## これまでの検査気づき事項(主なもの;R4年 4月～)

14

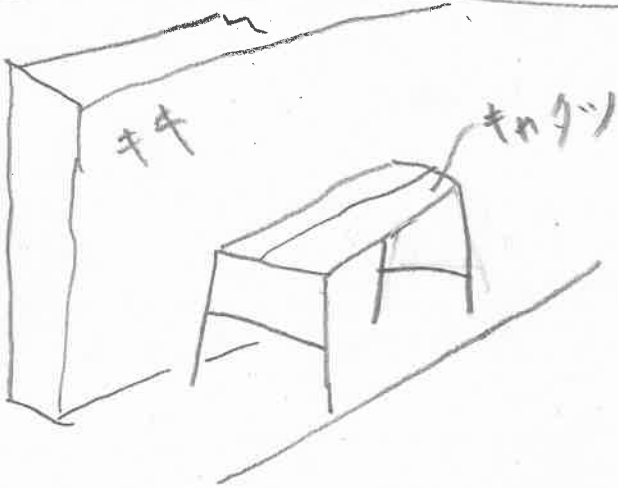
- ・床面直置
- ・管理者不明
- ・本設、仮設不明
- ・再使用不明
- ・ビールは可燃物

⇒ 小袋に入れ、表示

15

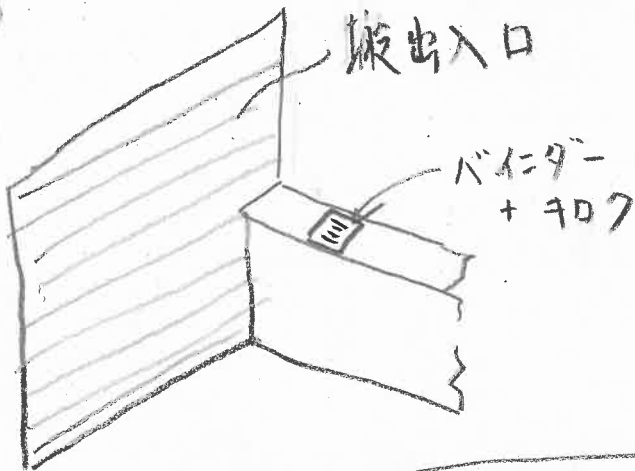
15	狭い本設機器周辺に踏台や脚立が設置されていた	本設機器(漏えい検出器等を含む)近傍での仮置きや保管は、地震時や火災時に予期しない影響があり得るので、ルールを定めて、日々巡視することが重要	
16	搬出物品記録が現場に置いた状態で運用されていた(保安規定で月一確認の必要がある記録)	現場で使用する記録類は、日々持ち帰り、その内容や返却について担当者の確認を受けることが必要 また、作業員間で共通する記録や鍵等は手間は増えますが、又貸し又は紛失しないような運用が必要	また、受注者が提出する作業要領に盛り込まれていることの確認も必要です。
17	貫通部の不燃材の一部が脱落していた	当該部は不燃材むき出しの収まりで、脱落の恐れがあり、施工側から設計(貫通部処理)へのフィードバックが必要	→ 添付マンガ
18	不要と思われる可燃物が管理されない状態で仮置きされていた	各種パトロール(安全、品質、防火、設備等)において、仮設資機材等の仮置き状態や不要な可燃物が放置されていないことの確認も含めた日々のパトロールとする運用としてはどうか。 本件を含めた現場の不安全状態の削減は、仕組みと相まってやはり管理者等による日々の巡視、繰り返しの指導が重要と考えます。

- ・地震時等の影響が不明

⇒ 設置場所と栓付
